10-5. 諏訪排水樋管周辺地域の検証

10-8. 浸水シミュレーションによる検証のまとめ

■ 第三者からの意見

11. ゲート操作の妥当性

図 10-5-1 諏訪排水樋管周辺のモデル再現性確認

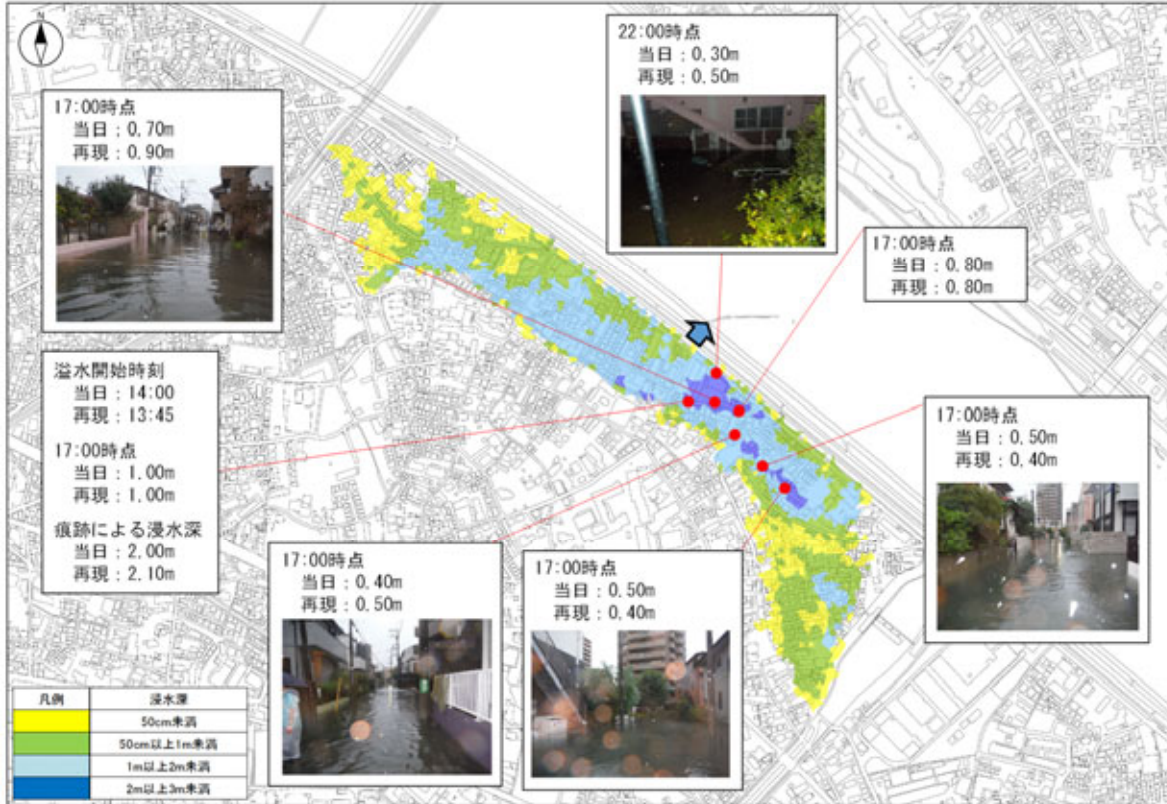
第三者の意見	意見を踏まえた川崎市の対応
<p>(D) 河川の影響を把握する観点でも内水と逆流水の水量を算出し確認すべき。ボリュームも出せば排水ポンプ車でどのくらい対応できるかも試算できると考える。</p> <p>(B) 地上雨量観測所で得られた降雨データを空間的に一様な分布として入力しているが、実際の降雨分布と差異が無いかXRAIN等のデータを用いて確認した上で、シミュレーションに用いる降雨データを検討すべき。</p> <p>(B) 浸水実績との比較が出来ていない箇所についても、特に浸水深が大きい箇所などで、浸水深を推定できる地点、手法等があれば、情報を補完して比較しておくべき。</p>	<p>内水と逆流水の水量を算出し、再現性の精査を行った。</p> <p>排水ポンプ車を導入した際の効果は、短期対策の効果として示した。</p> <p>XRAINのデータを確認し、各排水区での降雨が概ね同様であったことを確認した。</p> <p>パトロール中に撮影した写真から浸水深を算出し、シミュレーションの再現性の精査を行った。</p>
<p>(D) 条件として間違っている箇所はないと考える。ピークでの最大浸水深の誤差もあるが許容範囲内と思われシミュレーションの再現性は高いと考える。</p> <p>(D) 外水と内水が同じように上昇し、逆流と順流が交互に発生して停滞している状況というのはあり得る現象と考える。</p> <p>(C) シミュレーションの結果、河川水の溢水や内水の溢水、溢水した水が地盤の低い方へ流れた事象が確認されているのであれば、それが原因なのではないかと考える。</p>	<p>再現性を確認したモデルを活用し、操作判断時や対策効果のシミュレーションを行う。</p>
<p>(D) どの地点から溢れて、地表面を伝って、どこへ流れていったかということも示すべき。</p> <p>(C) 何時から逆流し、逆流量がどのくらいなど、逆流の影響の度合を示すべき。</p>	<p>逆流開始時間、逆流量、地表面での水の流れについても報告書に記載する。</p>

図 12-1-1 排水樋管ゲートと排水路開口部への対策

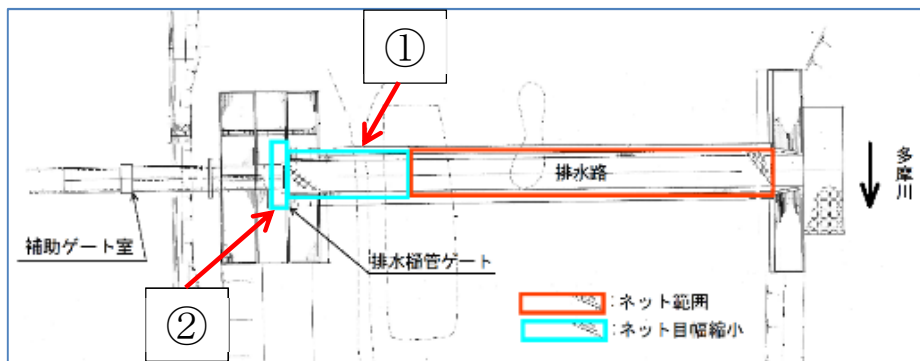
第三者の意見	意見を踏まえた川崎市の対応
(E)電動化により、押し込み力が上がり、異物が挟まっても押し込めるようになるのではと考える。	異物が混入した場合、電動化を行うことにより、異物除去を行うための開閉動作の反復を容易に行うことが可能。また、電動化により、押し込み力が上がり、開閉動作不可につながる要因を低減することが可能と考え、電動化を進める。
(C)ポンプゲートなど他の対策案についても検討するべき。	中長期的な対策案の中で検討していく。
(C)ゲート近傍に対してネットの目幅を狭くすることは効率的と考える。 (A)簡易的につけられるものを、台風前にだけ設置するというのではよいのではと考える。 (E)川から流入する土砂は防げないとしても、ゲートに近い部分の開口部をネットで覆ったり、密閉したりすれば、ゴミや草木のかけらなどは防げると考える。	ゲートに近い部分の開口部については、メッシュの細かいネットを設置する。

図 12-2-1 観測機器の設置イメージ

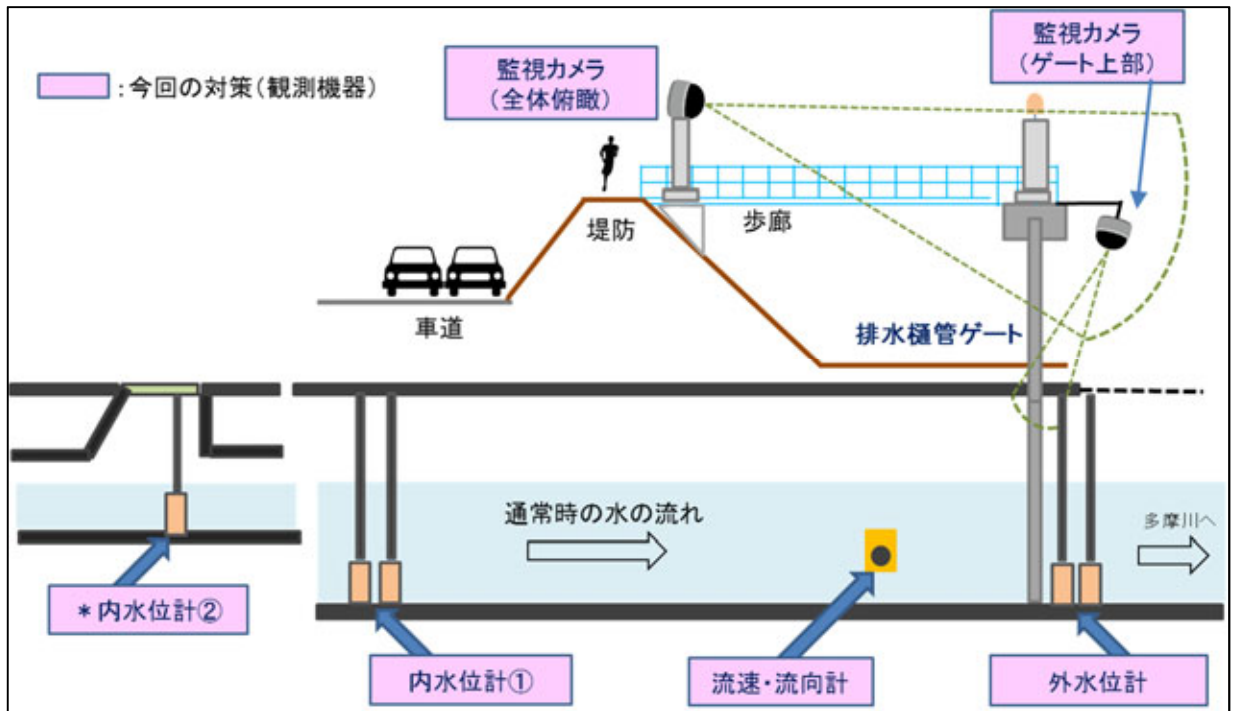
第三者の意見	意見を踏まえた川崎市の対応
(C)マンホールアンテナは自己電源を持っているのが強み。投げ込み式水位計と比較して、価格、必要な機能、設置場所等を考慮して採用する機器を決めてはどうかと考える。 (C)外水位は河川管理者とも情報共有すべき。	設置場所、用途、価格を考慮し、対策案に示した内容にて対策を実施する。 外水位の情報については河川管理者とも情報共有する。
(C)安定した流れのところにつけることがよいのではと考える。 (D)水位計は情報を蓄積していくことを見据えて、降雨で水位が変動しやすい場所に水位計を設置してはどうかと考える。 (C)設置場所については、堆積の影響を考慮するとともに維持管理のしやすさを考慮すべき。	維持管理のしやすさを考慮し、適切に測定を行える場所に設置することとし、対策案に示した内容にて対策を実施する。
(D)カメラで状況はしっかり把握することができるため、モニタリング強化の点で有効と考える。 (C)赤外線カメラ等により夜でも監視できるようにすべき。 (C)カメラで水位標(夜でも目立つように)を撮影して、施設監視とともに水位を計測できるようにすべき。	対策案に示した内容にて、夜間でも確認できるような設備設置とする。
(A)流向の計測であれば、高さは中央付近に設置することがよいと考える。	高さは中央付近に設置する。
(D)いざというときに計測できないリスクはあるので、その場合の対応を検討しておくべき。	計測できなくなった場合の対応も検討し、操作手順に明記する。
(E)水位情報等をゲート操作に使用するとすれば、遠隔地への情報伝達体制及び施設が必要と考える。	対策案に示した通り、通信設備を確保し、複数施設で随時水位情報等を把握できるようにする。
(D)ゴミなどによる影響もあるため、メンテナンスは必要となると考える。 (A)長期間メンテナンスすることも考慮すべき。	観測機器の設置は、ゲート開閉の判断等に必要な箇所に設置を行い、適切な維持管理を行っていく。

図 12-3-1 遠方制御化のイメージ

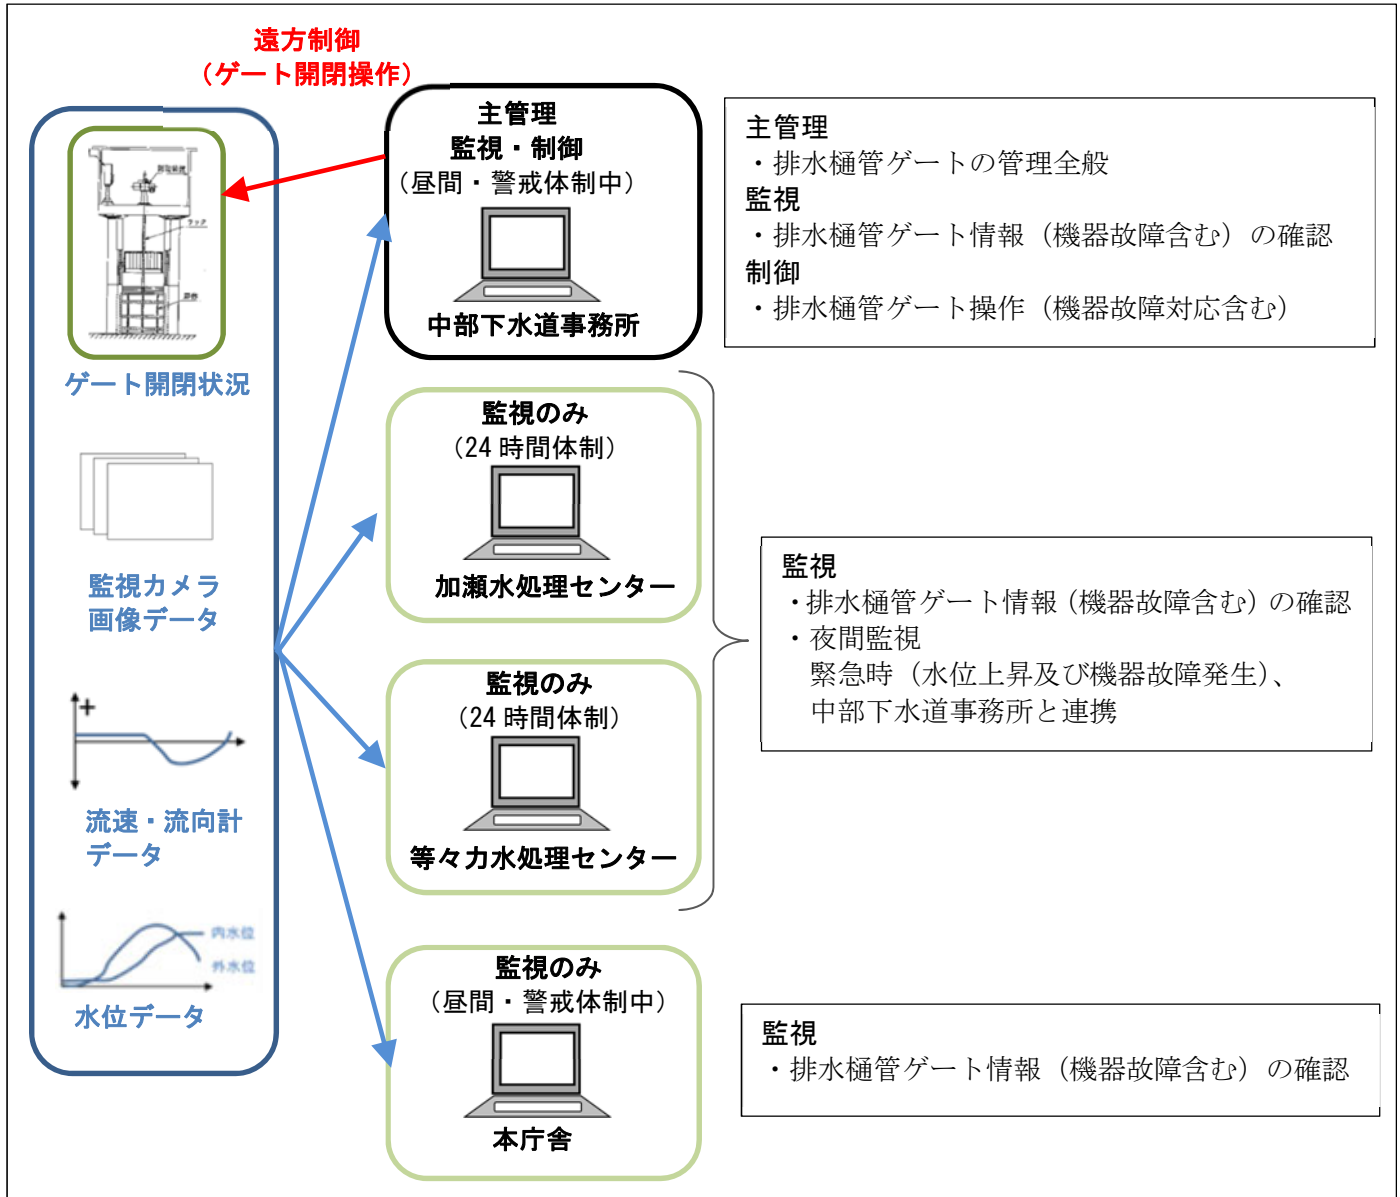
第三者の意見	意見を踏まえた川崎市の対応
<p>(D) 作業員を危険にさらさずに操作できるため有効であると考え。停電時等の代替手段を検討しておくべき。</p> <p>(A) 遠隔操作も有用であると思うが、停電のことも踏まえると人力でも対応できるようにしておくべき。</p> <p>(D) ポータブル式開閉補助器具のように燃料を動力として手動ハンドルを回転させる機械も活用できると考える。</p> <p>(C) フェールセーフ的にも、複数箇所から操作できるようにしておいた方が良いと考える。</p>	<p>遠隔操作化は実施する一方、人力でも動かせるようにする。</p> <p>人力の場合の対応として、現有するポータブル式開閉補助器具を活用する。</p> <p>複数箇所からの遠隔操作は、誤操作のリスクもあることから、今後の検討課題とする。</p>

図 12-5-1 排水ポンプ車作業イメージ

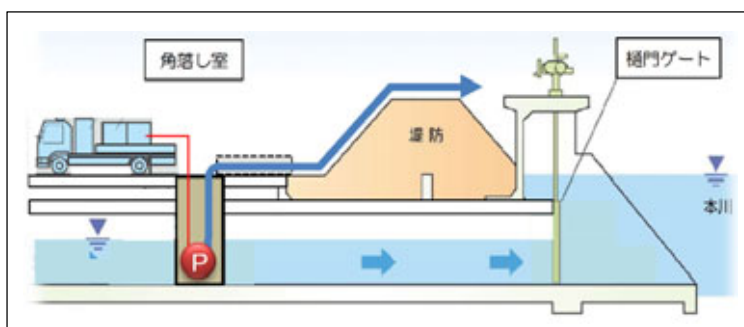
第三者の意見	意見を踏まえた川崎市の対応
(C) 今後の浸水対策のスケジュールを示しつつ、即効性のある対策としてポンプ車の導入を行うということであれば良いと考える。 (E) トータルコストも考えておくべき。	内水排除ができる暫定的な対策としてポンプ車の導入を行いつつ、中長期的対策の進捗状況やポンプ車の活用状況を踏まえて、更新時の対応を検討していく。
(D) ポンプ車の導入台数は、他の都市と比較しても多いと考える。 (D) 災害の真ただ中では、現地に急行できない状況もあると思われるため、溢水が発生するおそれがある場合は早めに動いておく必要があると考える。 (A) 限られた台数や人員で合理的に行っていくことを運用していくしかないと考える。 (B) 揚程のことも踏まえてオペレーションのシミュレーションも行っておくべき。 (D) 職員の安全確保も検討しておくべき。 (D) 河川水位が高くなった時の対応など河川管理者とは運用面の調整をすべき。 (C) 国や周辺自治体と連携して、ポンプ車を相互に融通しあうことを考えていくべき。	確実な運用が図られるよう、ポンプ車の揚程を踏まえた配備検討や職員の安全確保の視点も含めた運用マニュアルを、令和2年5月末までに策定する。 また、運用にあたっての河川管理者との調整を進める。 国や周辺自治体とのポンプ車の融通についても検討を行う。
